numer sprawy: PFZ.271.30.2018

Wyjaśnienia oraz modyfikacja treści SIWZ

Dot. postępowania p.n.: **Budowa ogólnodostępnego obiektu rekreacyjno-wypoczynkowego na terenie Gminy Radziejowice.**

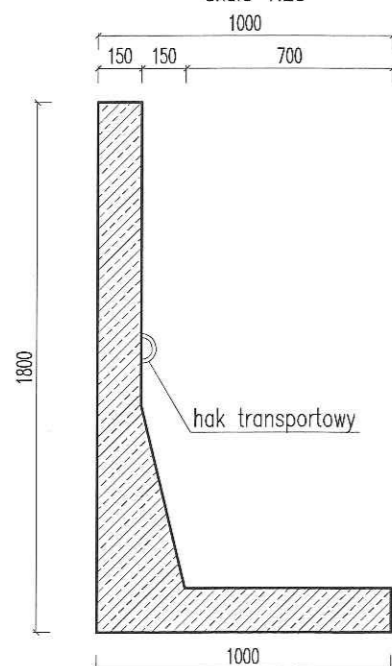
Czy mur oporowy oraz schody na gruncie wchodzą w zakres prac - jeśli tak to proszę załączyć dokumentację techniczną, przekrój oraz inne niezbędne dokumenty.

Ponadto w załączeniu do niniejszych wyjaśnień zamawiający zamieszcza rysunek pn. „Schemat ścian oporowych”.
